改善箇所説明図

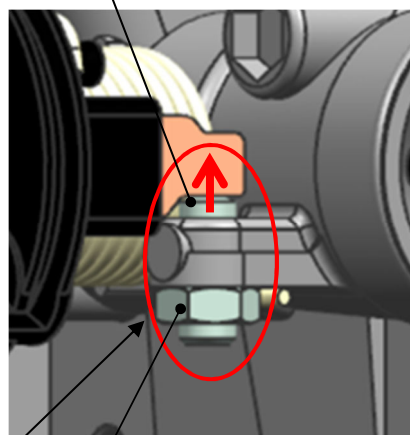
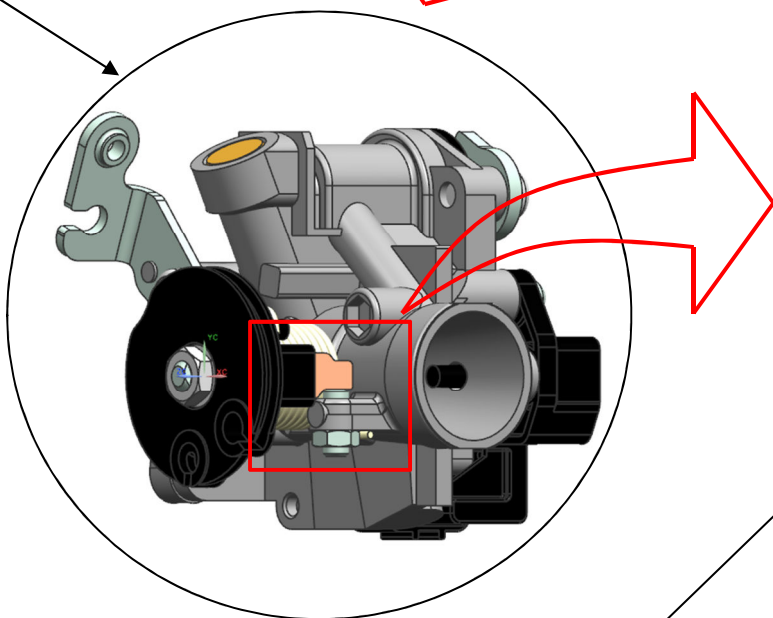
スロットルボデーの検査工程において、スロットルアジャストスクリューのロックナットの締付け状態を確認するための指示が不適切なため、ロックナットが緩んでいるものがある。そのため、そのまま使用を続けると、走行中のエンジン振動により当該ナットが脱落し、最悪の場合、スロットルアジャストスクリューが上方に動き、スロットルが完全に戻らずエンジン回転が高くなるおそれがある。

全車両、スロットルボデーを良品に交換する。

識別：緑色のシールを車わく（車台番号打刻位置付近）に貼り付ける。
